לכבוד  
עמרי ורדיקה – מנהל אגף הנדסה  
מנהל מקרקעי ישראל

**הנידון: סיום פעולות חקירה ושיקום ודרישה להמשך ניהול סיכון – עבור שטח ה"מתחם" –  
בה"ד 16 וכלא 4 (מתחמים 3, 4, 7), מחנה צריפין, ראשון לציון**

תרשים 1: שטח "המתחם" – מתוך סימוכין 14 :

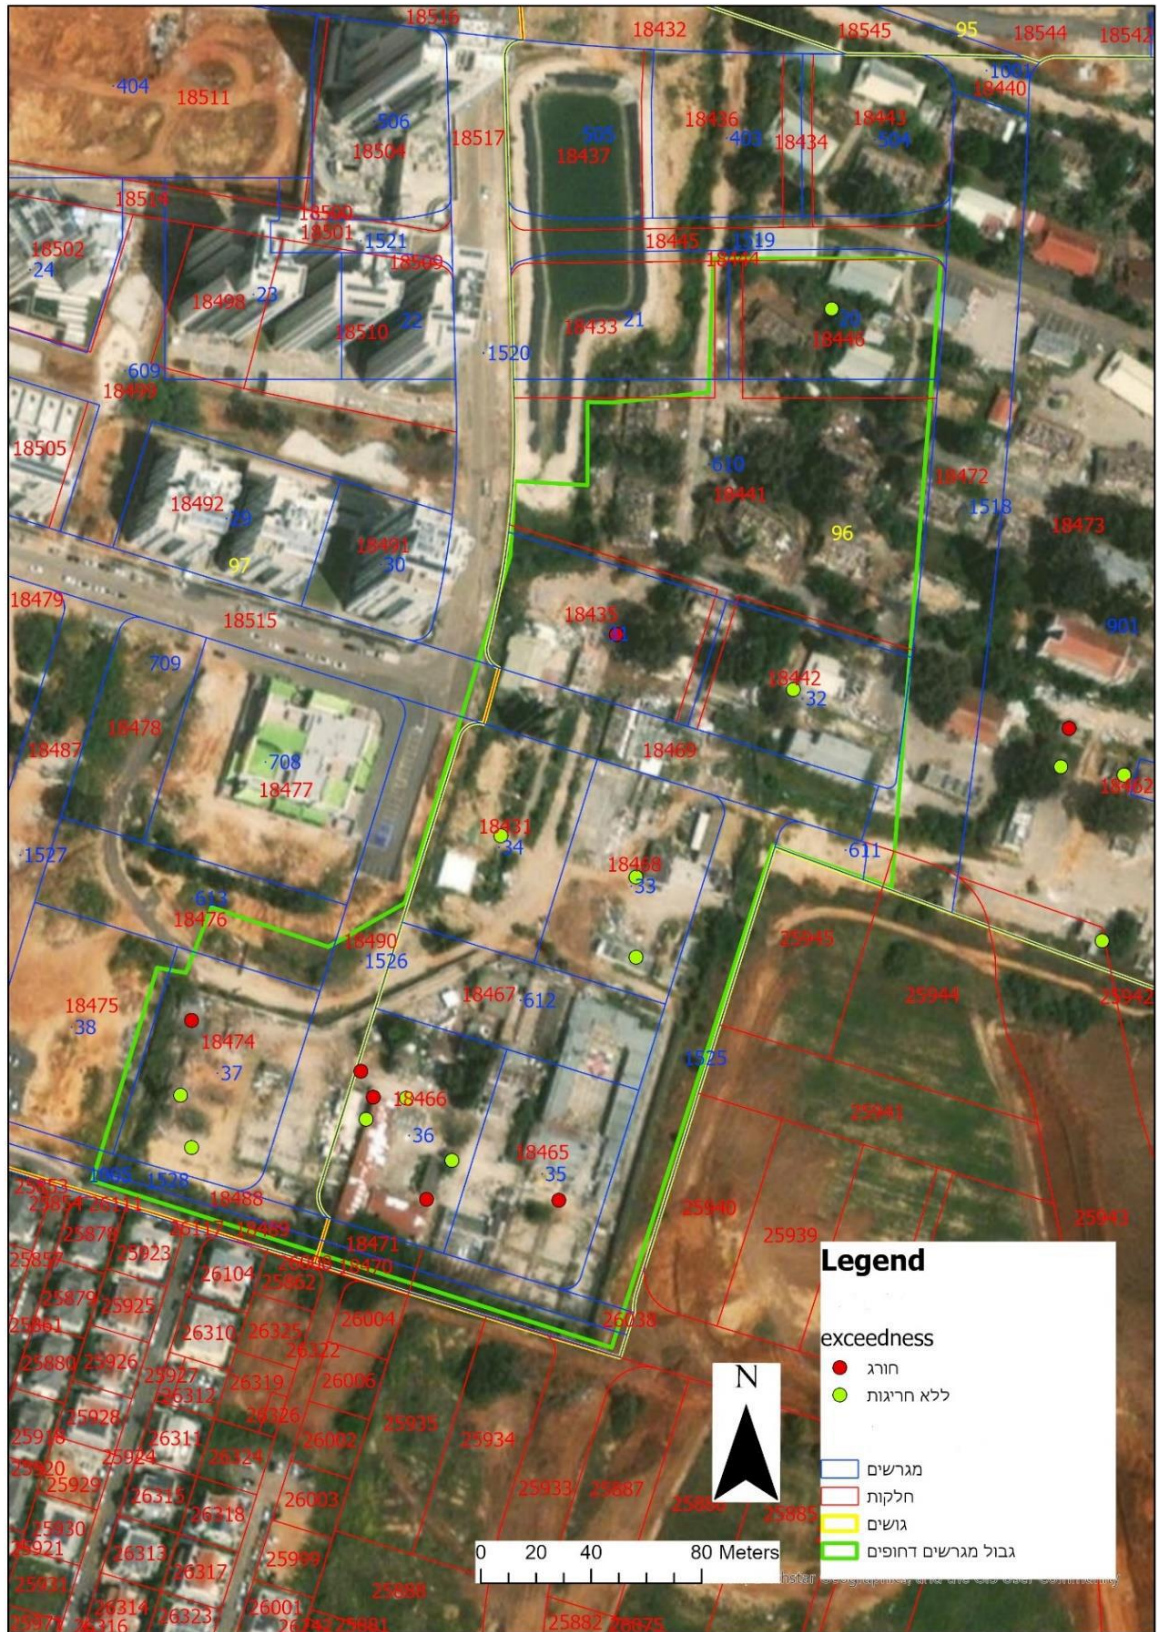
1. בהתאם למפורט לעיל, נמצא כי אין צורך בהמשך טיפול בקרקע. עם זאת, בשל החריגות שנמצאו בסקר גז הקרקע בשטח "המתחם" **במגרשים – 31, 35, 36 ו-37**, נדרש להמשיך ולנהל את הסיכון הקיים מהקרקע ולצורך כך **נדרש לבצע מיגון מבנים בשטח מגרשים אלו, על-פי הנחיות המשרד – "הנחיות מקצועיות למיגון מבנים בפני חדירת גזי קרקע"**<sup>2</sup>.
